**Komentář k trasování silničního okruhu kolem Prahy (SOKP)  
v jeho severozápadní a východní části- regionální varianta  
duben 2011 - Ing. Milan Strnad**

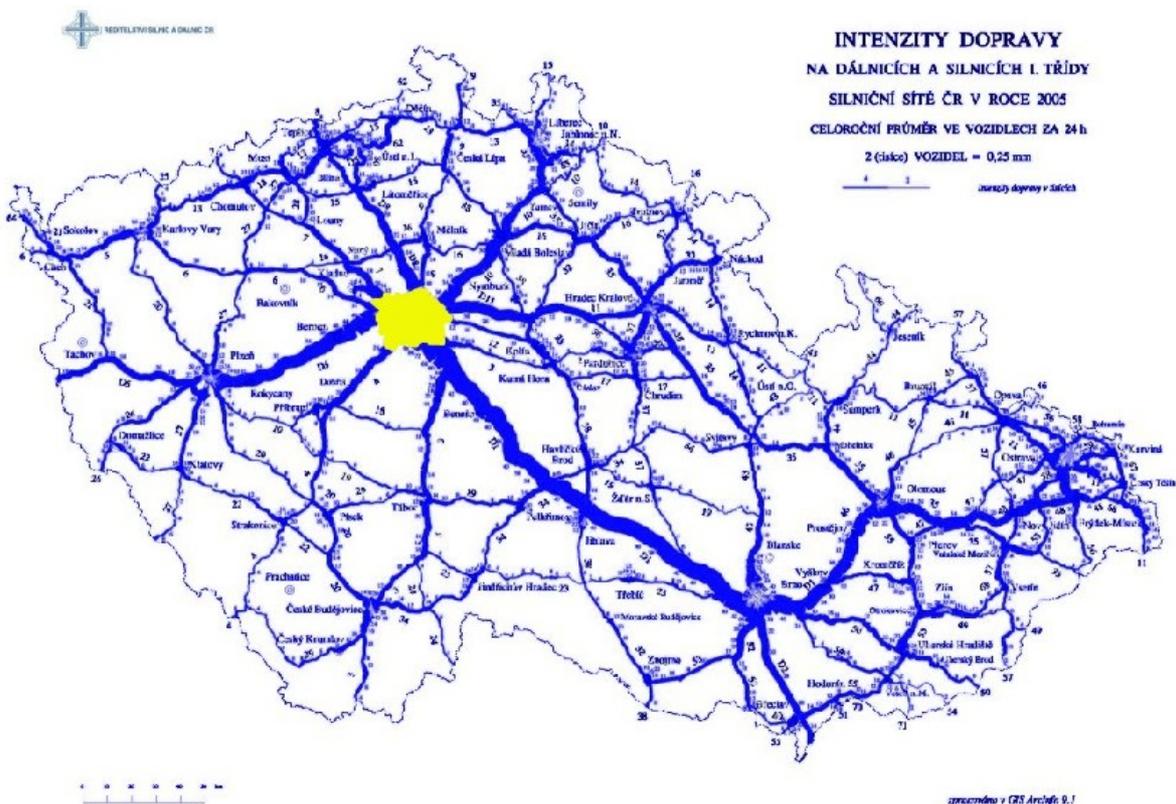
V současné době, několik měsíců po uvedení jižní části „SOKP“ do provozu, přichází na pořad rozhodnutí co, jak a kdy se zbývající, nerealizovaná část „SOKP“. Účelem tohoto komentáře je objektivně a nestranně předložit fakta, podklady, návrhy a doporučení. Jedná se o severozápadní a východní část „SOKP“, tedy stavby číslo 518, 519, 520, 510 a 511, což je část Silničního okruhu kolem Prahy úsek mezi R7, D8, R10, D11 a D1.

Trasa „SOKP“ ve variantě „**Územní plán**“ zahrnuje jižní variantu severozápadního sektoru (stavby 518 a 519) a dále severovýchodní úsek (stavby 520+510) a východní úsek (stavba 511). Tato varianta, která je prosazována MD ČR, ŘSD ČR a Magistrátem hl.m. Prahy leží v trase Ladova okruhu, který byl navržen začátkem 60 let minulého století. Je přirozené, že v současné době, kdy se automobilismus zvýšil cca 15 x, území se zastavělo převážně obytnou zástavbou, začaly platit nové hygienické a ekologické zákony, nemůže tato varianta plnit požadavky na ní kladené a **nemůže tedy v současnosti být akceptovatelná**.

b) Trasa v „**Regionální variantě**“ - z výsledku tohoto hodnocení vyplývá **jednoznačně doporučení pro realizaci Trasy v „Regionální variantě“ v celém úseku od R7 po D1** (stavby 518, 519, 520, 510, 511).
